2.5 漏水の原因

2.6 漏水防止対策

3. 地下発電所掘削管理システムに関する調査

3.2 基本設計および空洞安定性に関する評価

十三陵揚水発電開発計画
 発電所・主変圧器室
 岩盤補強工
 (ロックボルト, 全断面吹付コンクリート工法)
 図-3.9 年 月

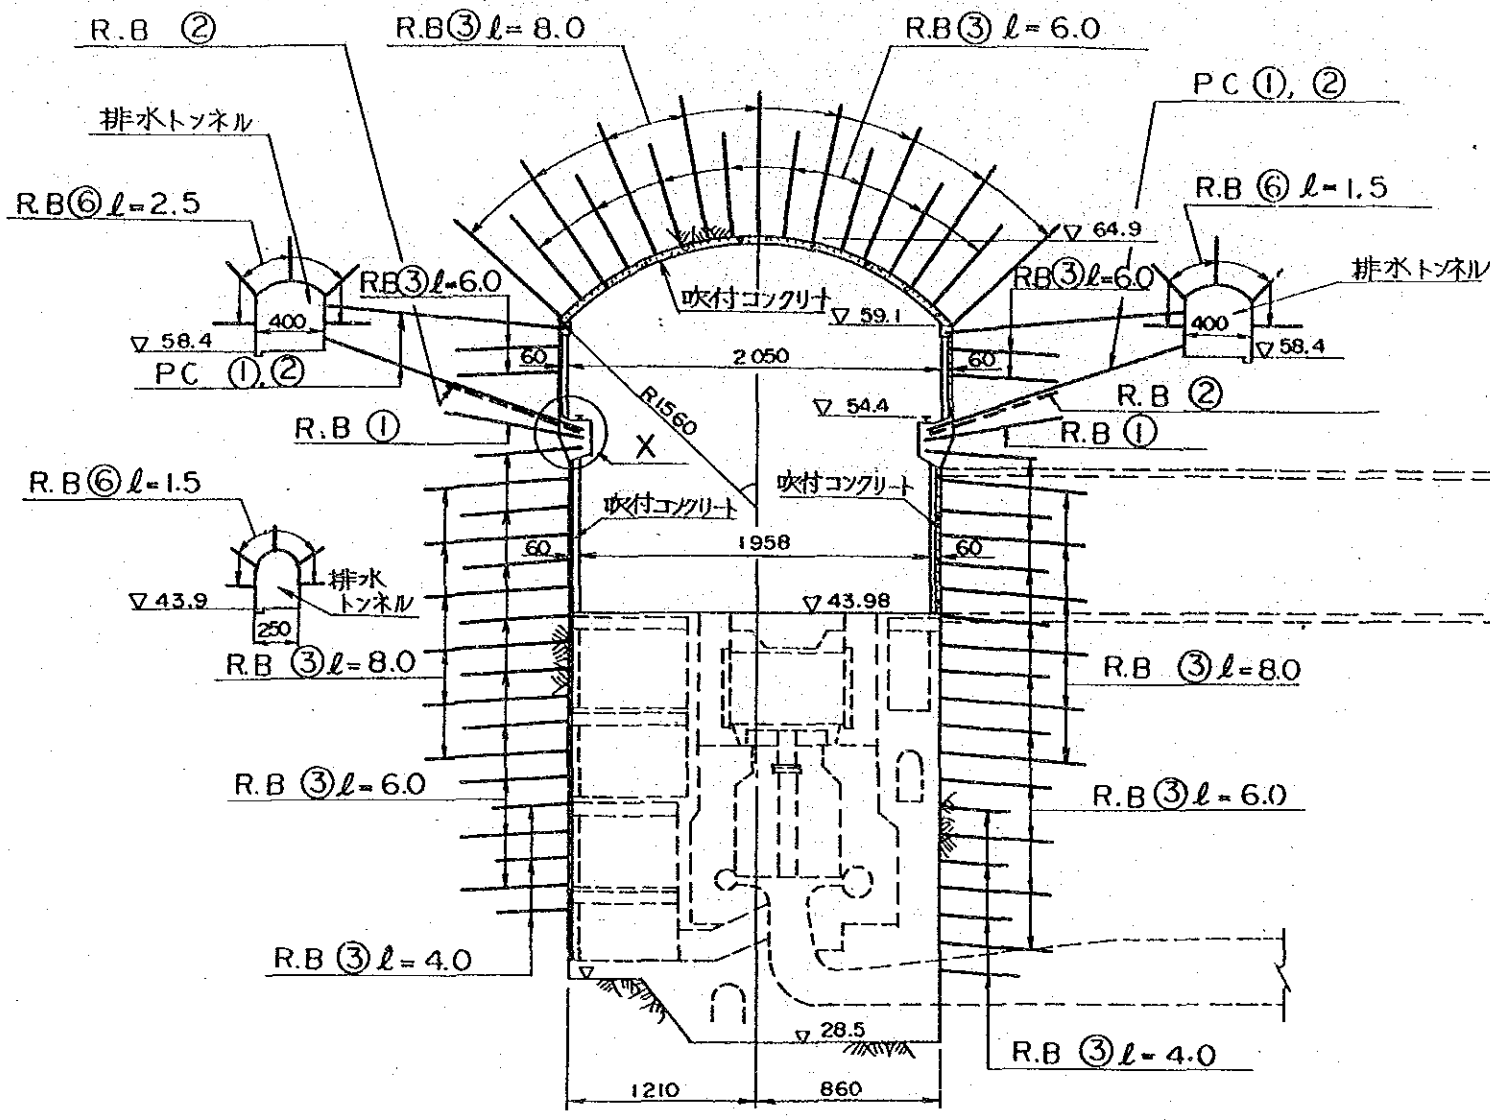
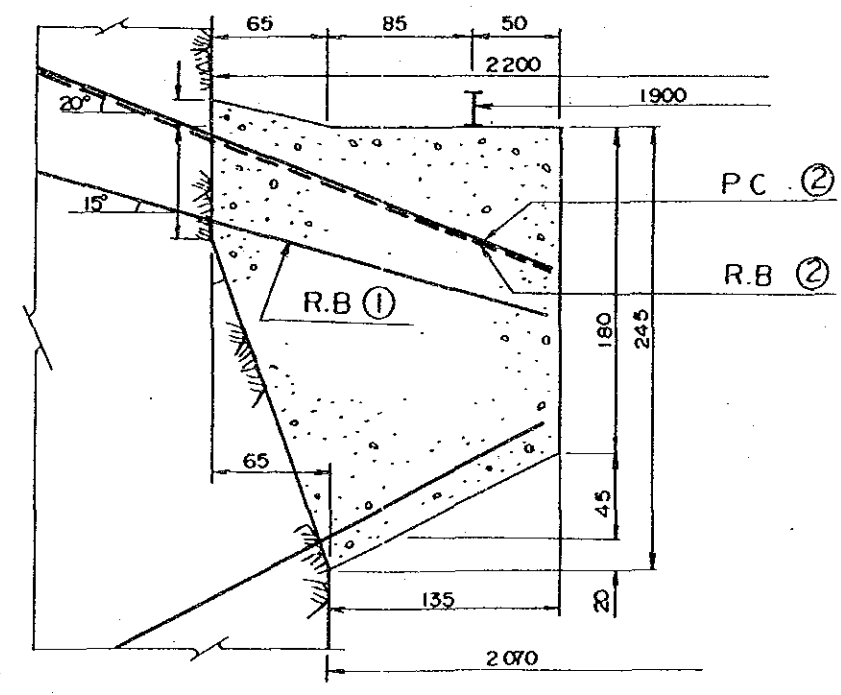
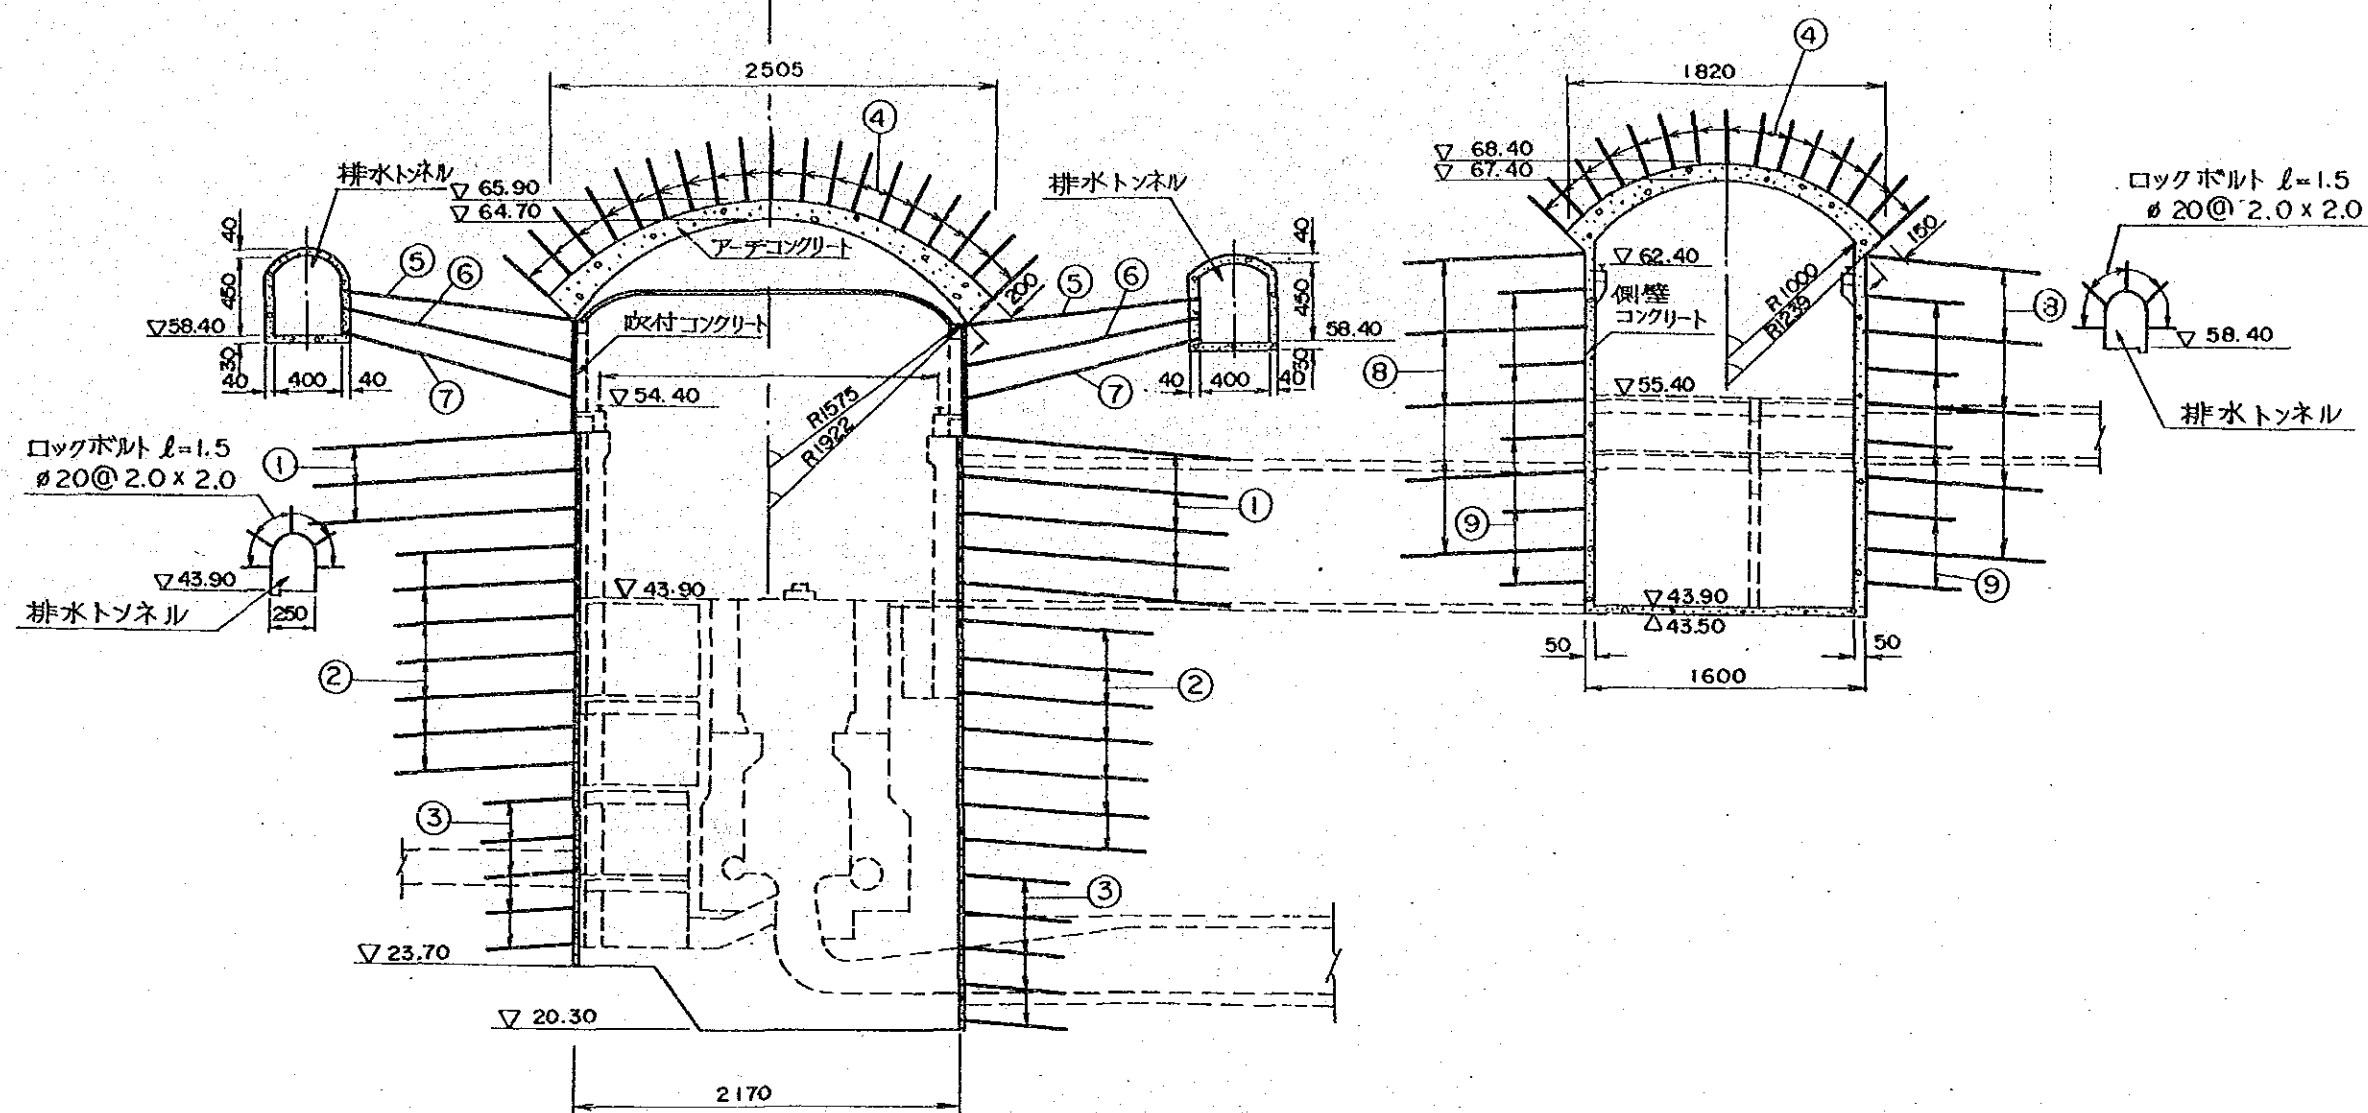
合には発電所と主変圧器室空洞間で連続してしまう程度に広がることが判明した。しかし、この領域では発電所に対し亀裂面は差し目となり、空洞の安定性には特に問題とならないと予想される。また、このような破壊形態に対してはロックボルトが充分その効果を発揮するものと期待できる。これら解析結果の評価、検討により現設計で計画されているロックボルト、吹き付けコンクリートによる岩盤補強工は現時点での地質、岩盤条件が成立する限り妥当であると言える(図-3.9参照)。しかし、発電所レベルでの地質条件が現在想定しているよりも悪いと判断される場合には、現設計の岩盤補強工では空洞安定性を確保することが難しく、図-3.10 に示すようなアーチコンクリートと側壁コンクリートにより岩盤を保護するいわゆる「きのこ型」を採用すべきものと考えられる。
